Datum	Name	Gesamtzeichnung Pumpenantrieb	
				Gezeichnet	26.10.2025		
				Kontrolliert			
				Norm			
						Schöpfwerk Echem	
						1	
						A2	
Status	Änderungen	Datum	Name

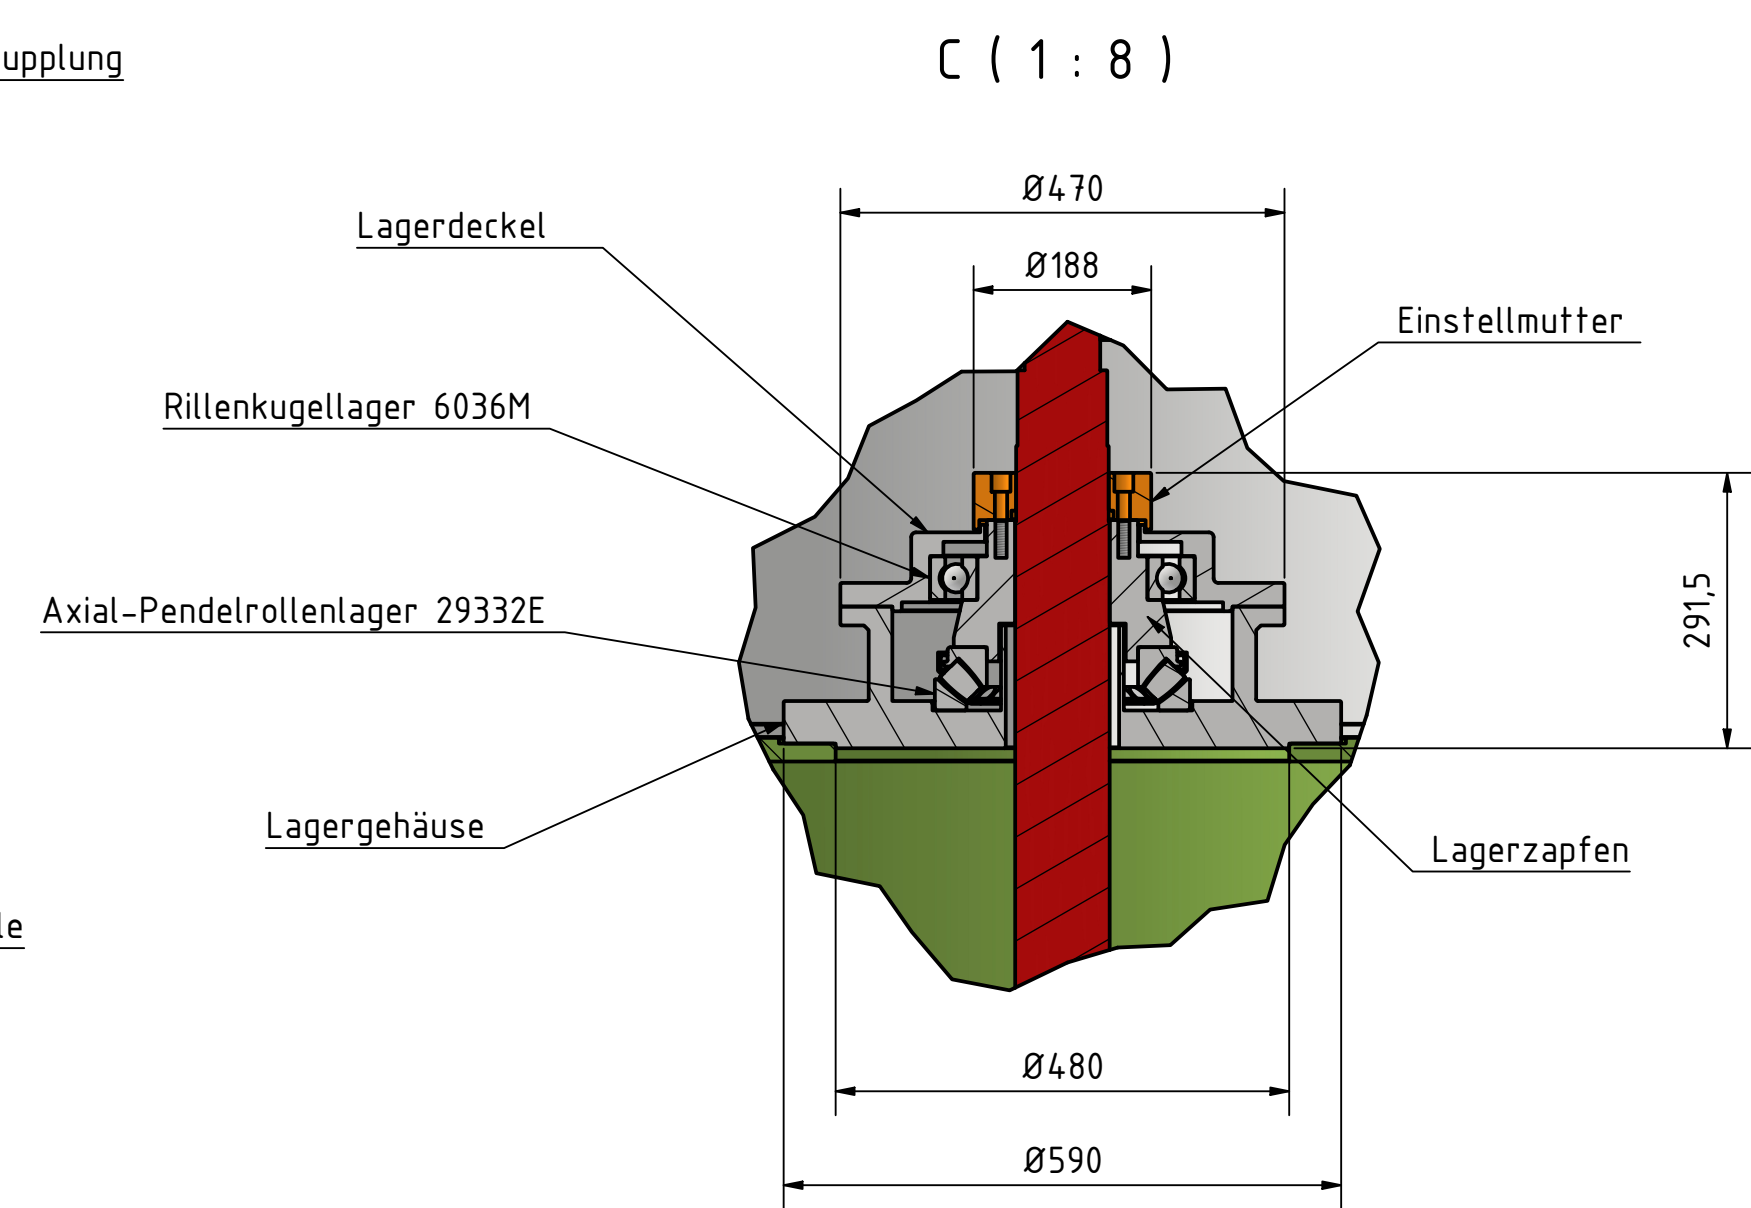
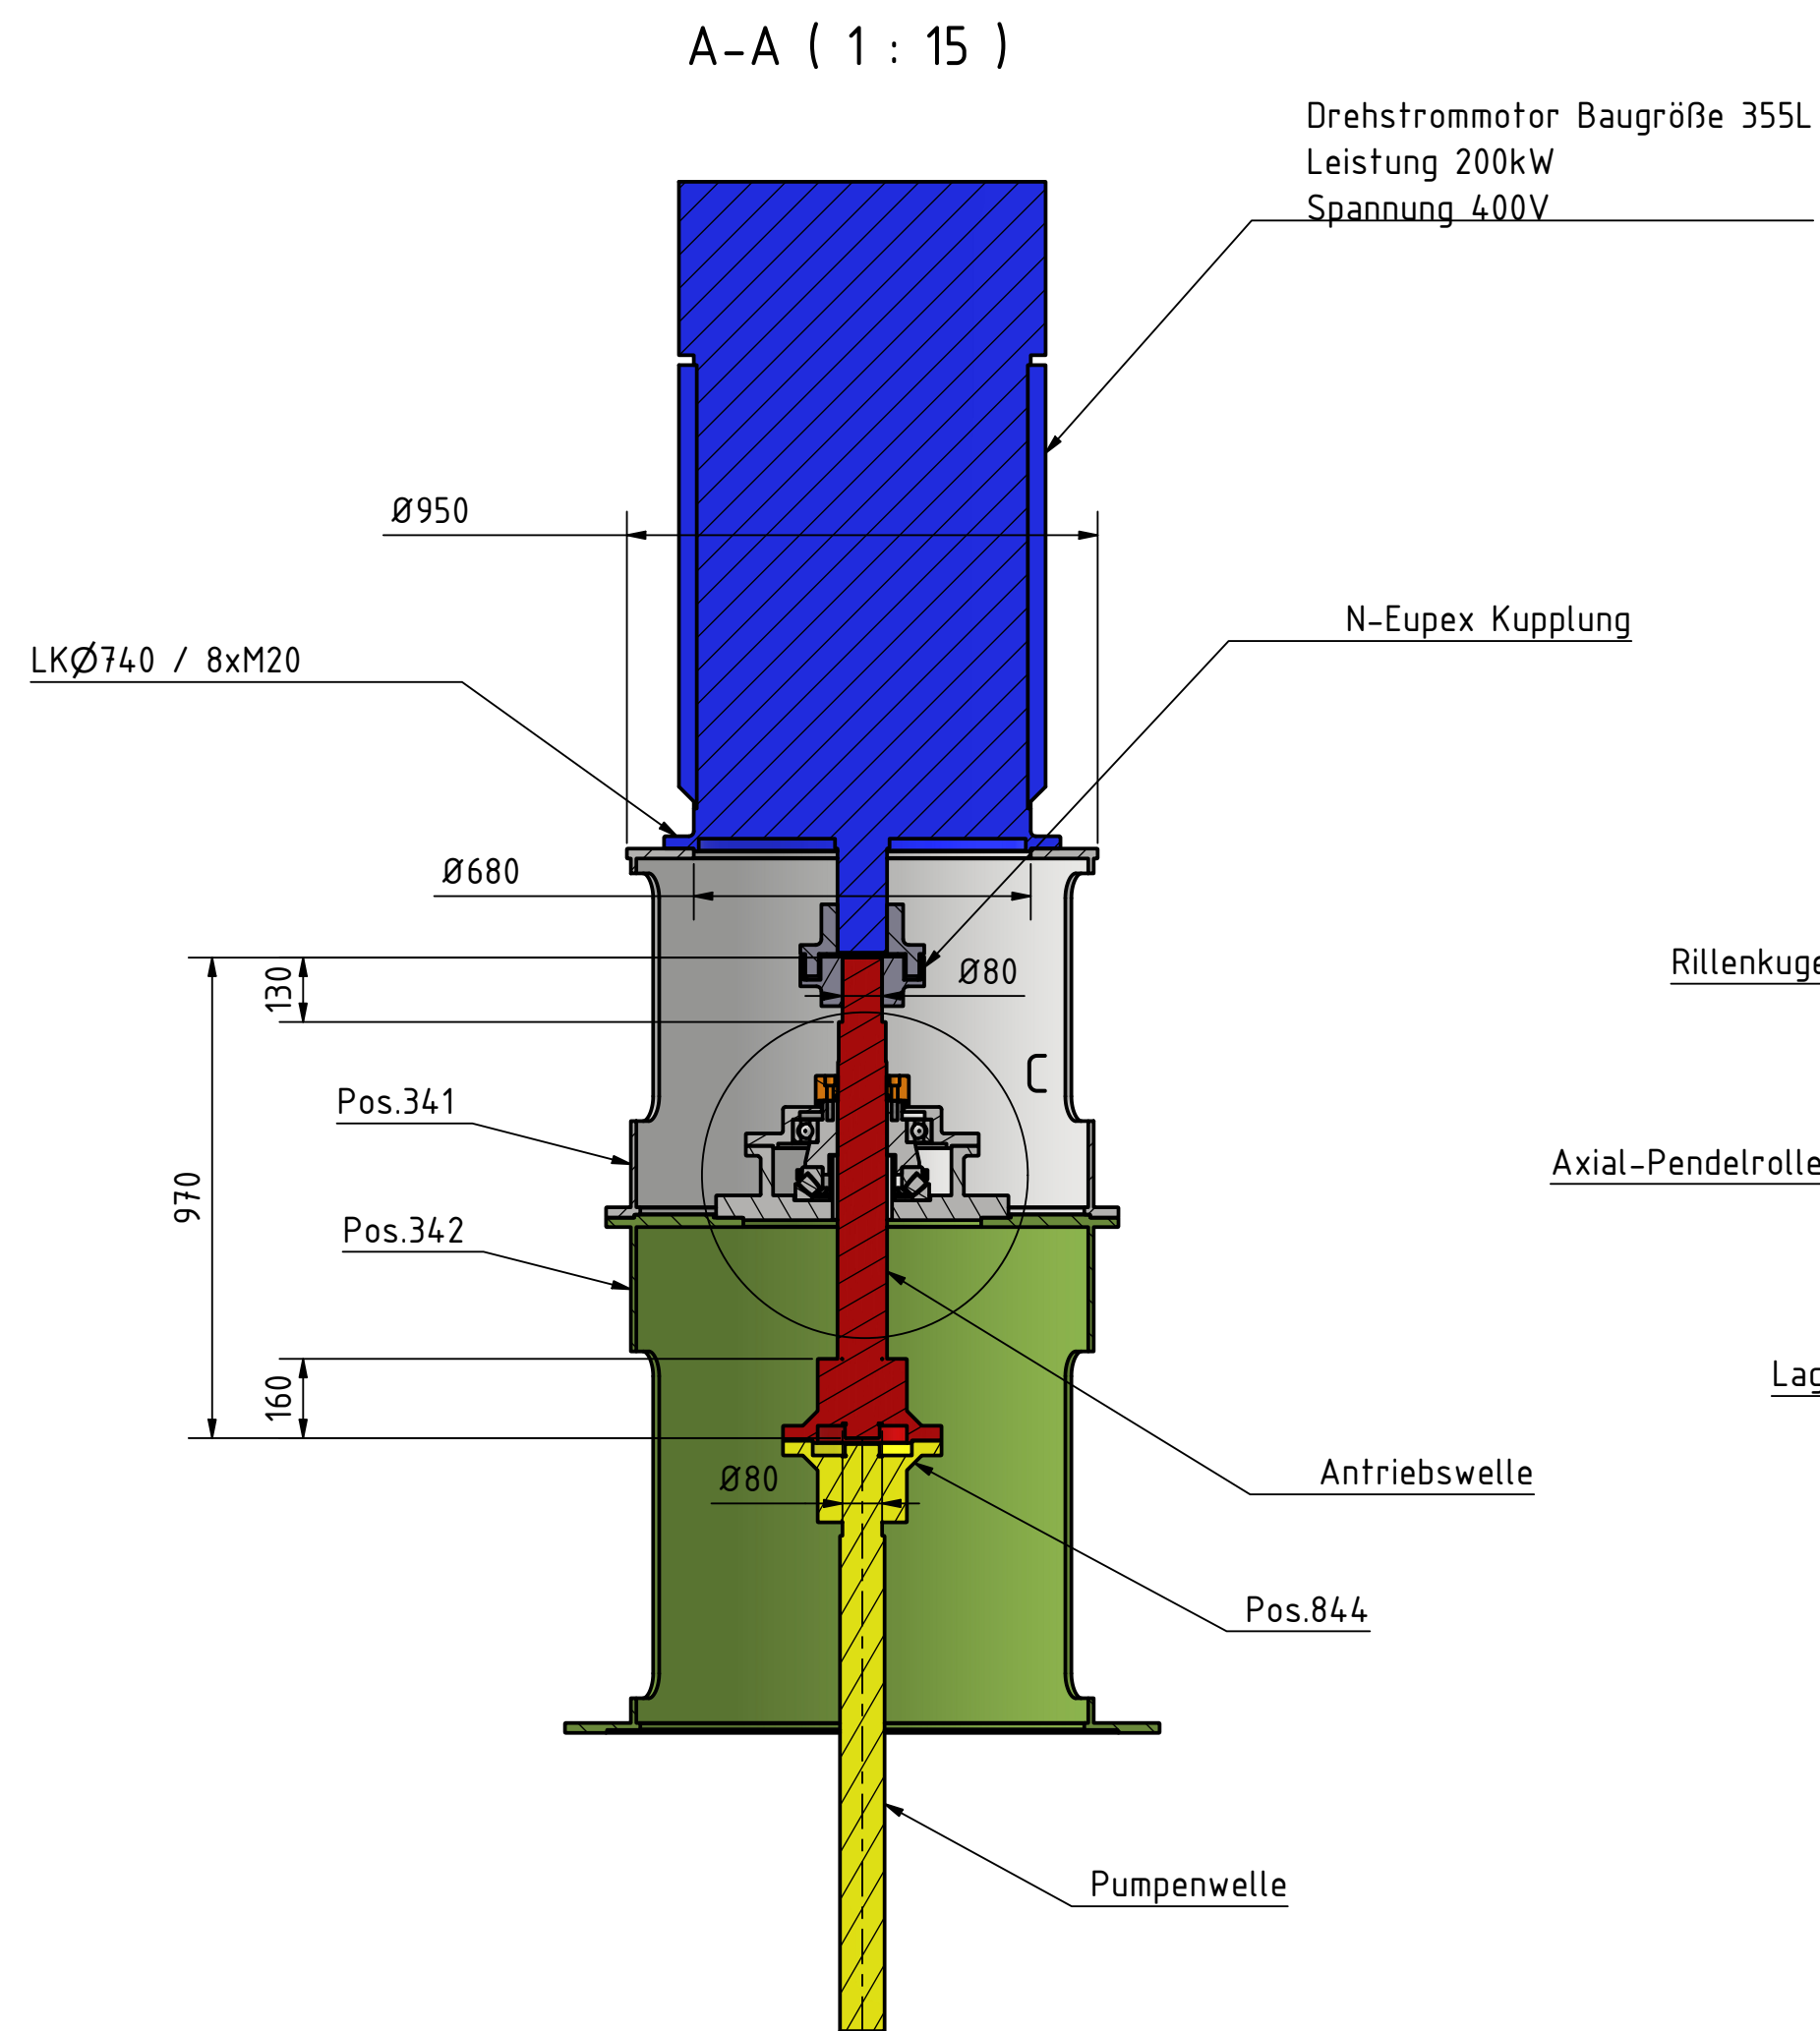
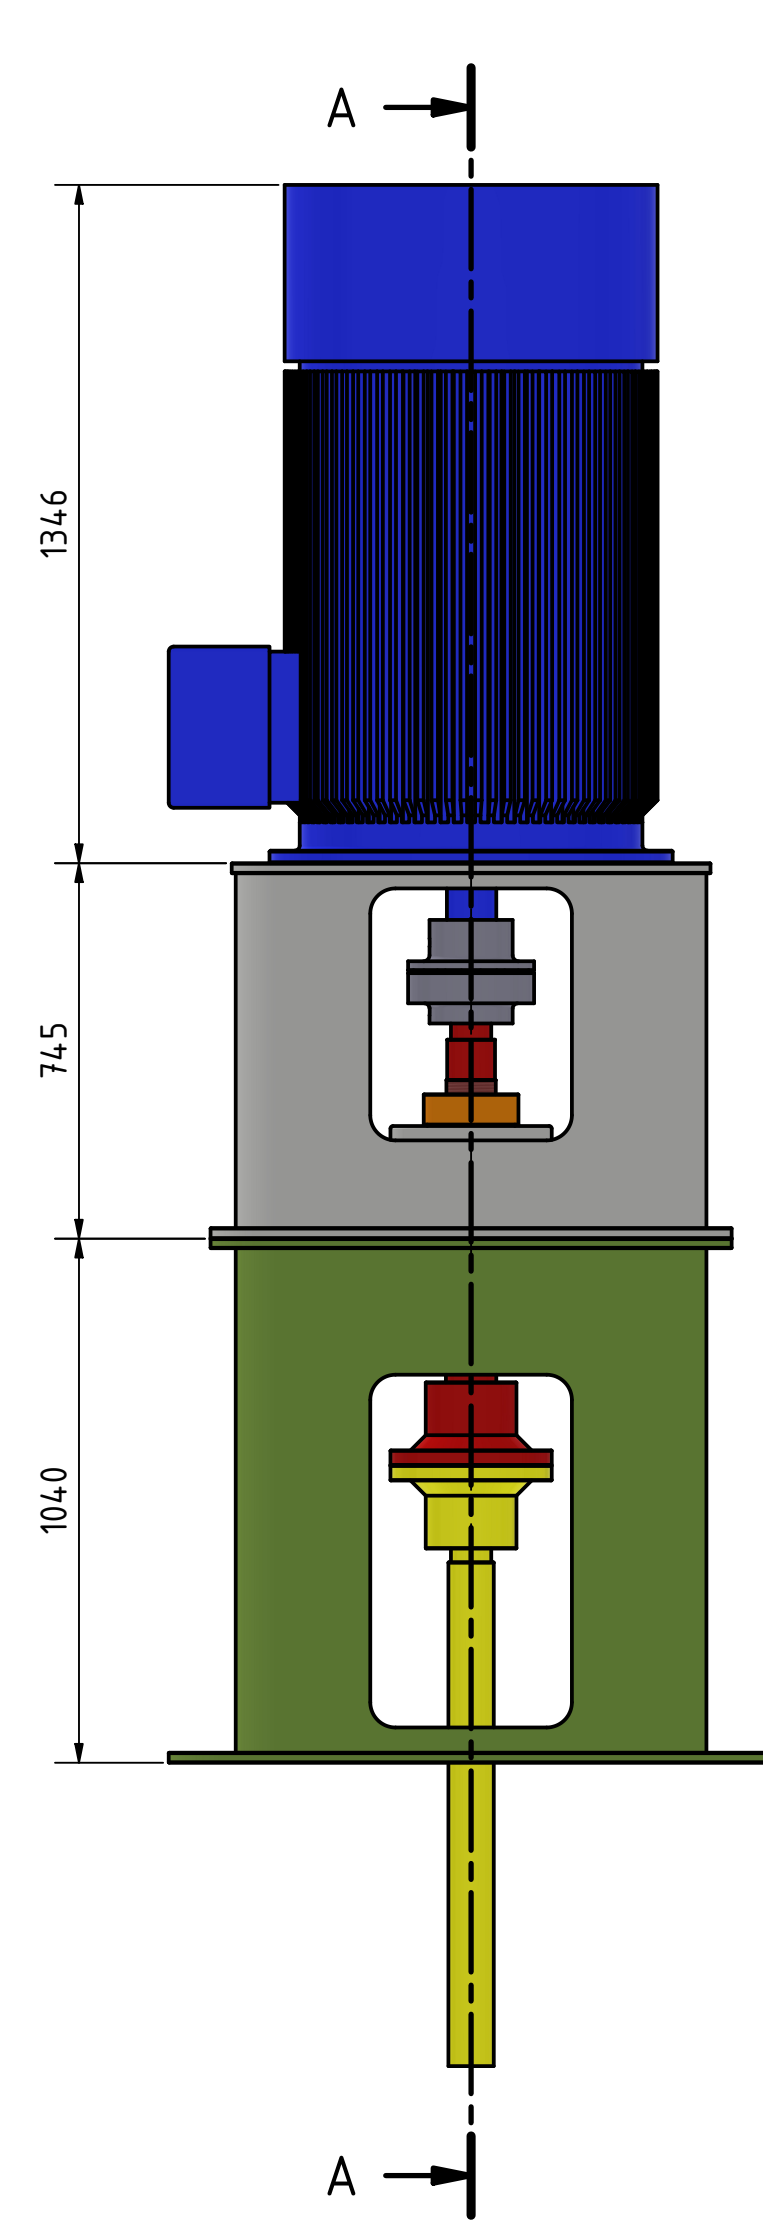
Hinweis:
Getriebelaterne Pos.341, Motorlaterne Pos.342 u.
Kupplung Pos.844 können ohne Umbau verwendet
werden.
Lagergehäuse (inkl. aller Anbauteile), Antriebswelle,
Eupex-Kupplung und Drehstrommotor
ersetzen die alten Bauteile.
